# 設計変更詳細

対象型式	変更時期	新型式	対象サイズ
J5-BG	2006年1月	変更なし	全サイズ ※J5/J10-BSRは50Aまで ※J10-BG 100A 生産中止
J10-BG	2006年1月		
LJ10-BG	2006年1月		
J10-BNS	2006年9月		
LJ10-BNS	2006年9月		
J5-BSR	2006年12月		
J10-BSR	2006年12月		
LJ5-BSR	2006年12月		
LJ10-BSR	2006年12月		
LJ5-BSR-SK	2006年12月		
LJ10-BSR-SK	2006年12月	LJ10-BSR-SK-N	
LJ5-BSR-HN	2006年12月	LJ5-BSR-HN-N	
LJ10-BSR-HN	2006年12月	LJ10-BSR-HN-N

表 1: 鋳出し表示比較

ゲート弁

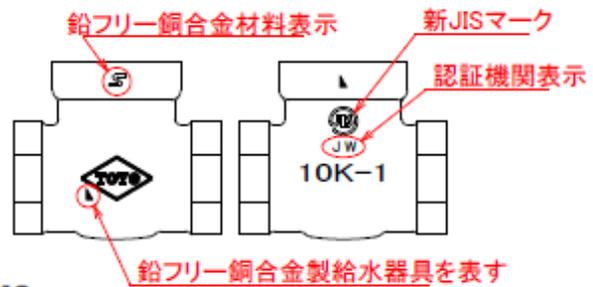
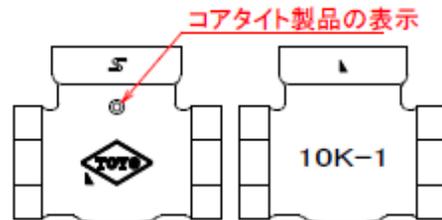
変更内容		
項目	変更前	変更後
全面設計変更		全面設計変更のため、変更前との部品互換性はなし。
鑄出し表示変更 ※コアタイトを除く (詳細は表1)	 旧 JIS マーク	 新 JIS マーク
ハンドル表示 (BNSを除く)		 "A"表示あり 変更前ハンドルとの互換性なし
ハンドル色	青銅:緑 鉛フリー青銅 JIS:ライムグリーン 鉛フリー青銅コア:ライムグリーン	変更なし
寸法 (詳細は表2)		1)コアタイト面間寸法変更あり。 2)高さ寸法変更あり:図面参照
防食コア		SKは旧型と互換性なし。HNは互換性あり。
